Tillägg: Översiktlig dagvatten- och skyfallshantering för DP Dammbergen

Uppdrag Dagvattenutredning för detaljplan för Dammberget

Unr 1320045031-005

Handling Reviderade beräkningar av flöden, volymer och föroreningsmängd för delavrinningsområde 1

Figur 1. Uppdaterad plankarta (uppdaterad 2024-10-17) som ligger till grund för detta tillägg.

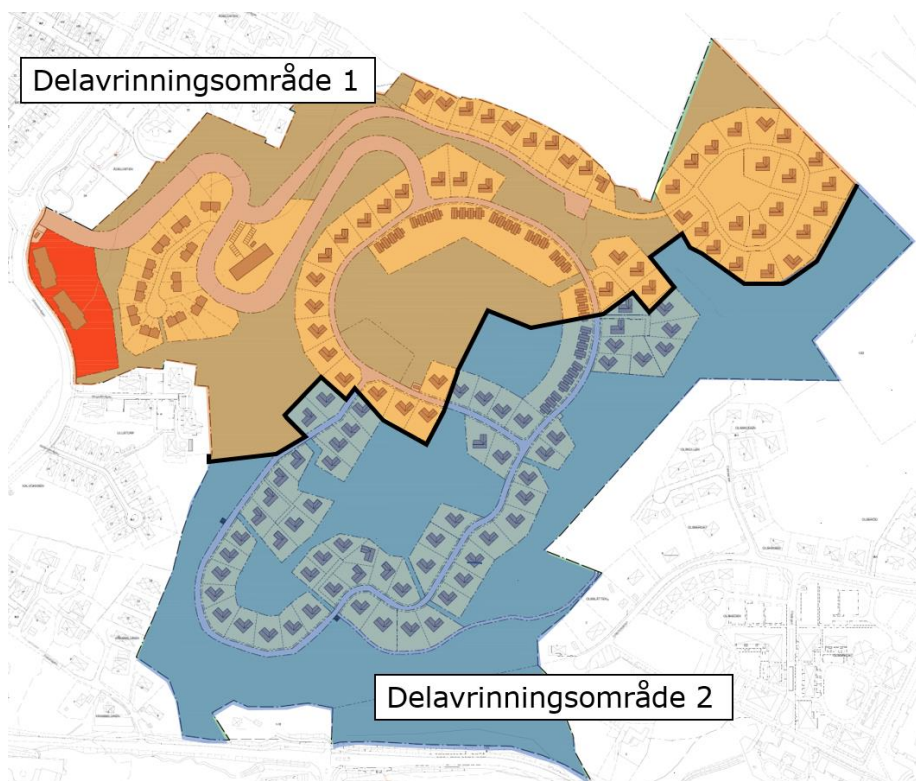
En revidering av plankartan utfördes 2024-09-24. Denna föranleddes av krav från kommunen på flackare väglutningar. Med anledning av detta har markanvändningen ändrats för avrinningsområde 1 och nya beräkningar och analyser har därför utförts, vilkas resultat redovisas i detta tillägg. Uppdaterad plankarta med markerade delavrinningsområden visas i Figur 1 nedan.

Figur 2. Uppdatering av dagvattenhantering för området. (Delavrinningsområde 2 har inte ändrats.) De revideringar som har gjorts är att det avskärande diket i delavrinningsområde 1 har minskat i längd och leder vatten mot krossdiken i huvudgatan i området i stället för krossdiken i Ullstorpsvägen.

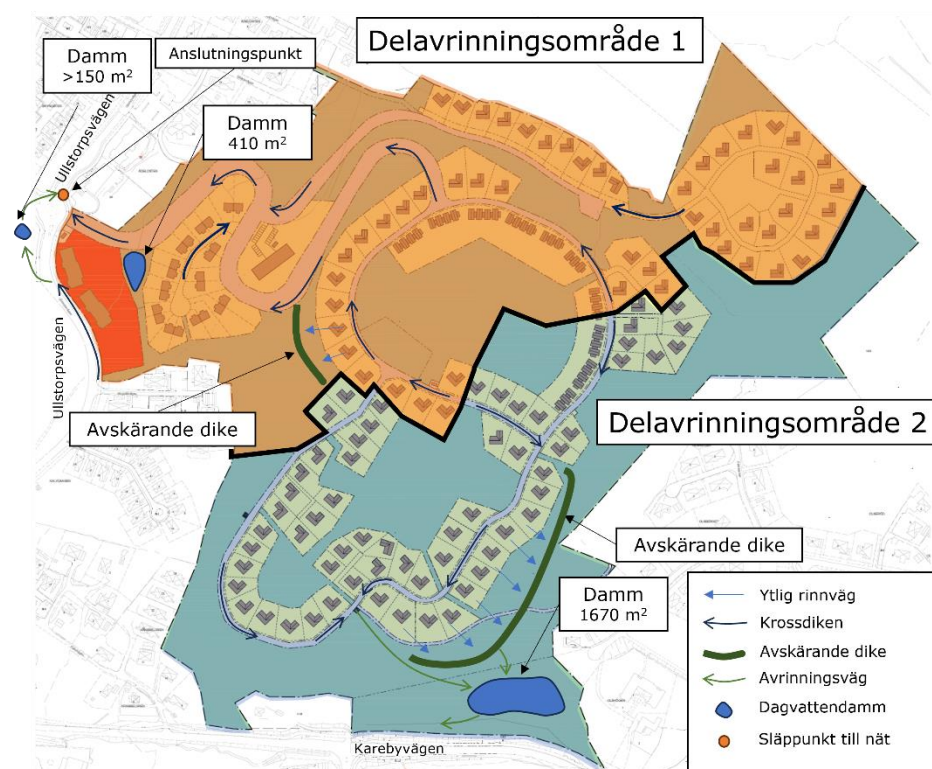
Krossdikets längd har ökat, då vägens längd har ökat (från 1,2 km till 1,6 km), vilket gör att mer dagvatten kan fördröjas i krossdiken. Med revideringarna föreslås det avskärande diket (grönmarkerat i figuren) leda vatten mot huvudvägens krossdike inom detaljplanen i stället för till krossdiken vid Ullstorpsvägen. Det vatten som då leds till krossdiken vid Ullstorpsvägen kommer från förskolan (rödmarkerat område i figuren) och en liten andel omgivande naturmark. Systemlösningen redovisas i Figur 2. De ytor för dammar som redovisas i figuren avser vattenspegel för permanent vattenyta och inkluderar inte slänternas utbredning. En förutsättning som antas är att kvartersmark lutar mot närmaste väg i området.

Figur 3. Översiktlig skyfallsanalys av nya vägen upp i detaljplanen (SCALGO 2024).

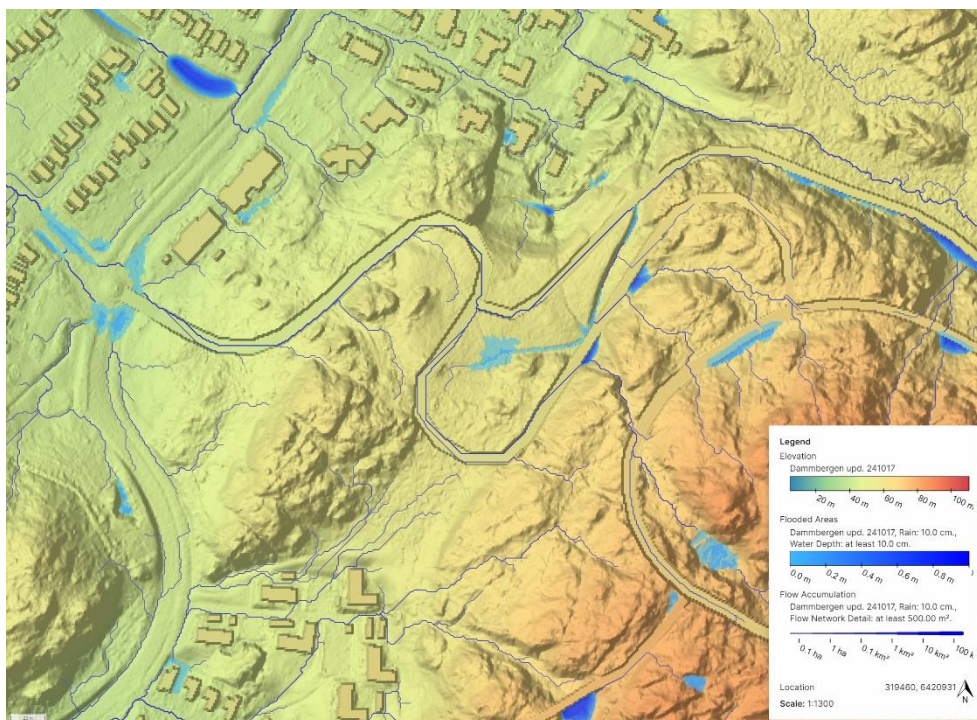
Med ändringarna av vägsträckningen har även en översiktlig skyfallsanalys utförts i SCALGO. Den höjdsättning som analysen har utgått ifrån är ny höjdsättning av vägar för plankartan (2024-09-19) där endast höjdsättning av vägar som har funnits tillgängliga. Den nya vägsträckningen skapar en större tillrinning mot Ullstorpsvägen vid rondellen vid extremt regn än tidigare. I figur 3 visas lågpunkter och rinnvägar i området för den nya vägdragningen.

Vägen upp från Ullstorpsvägen agerar som en skyfallsled med tillgänglig höjdsättning där det finns en risk att dammen placerad ovanför förskolan bräddas ifall vatten från köryta leds in till dammen. Det bör därav säkerställas i utformningen av vägen att vatten inte flödar ytligt via dammen från körytan vid händelsen av ett skyfall. Vid projektering av yttlig bräddning av dammen i ett senare skede bör det ske ut mot vägen.
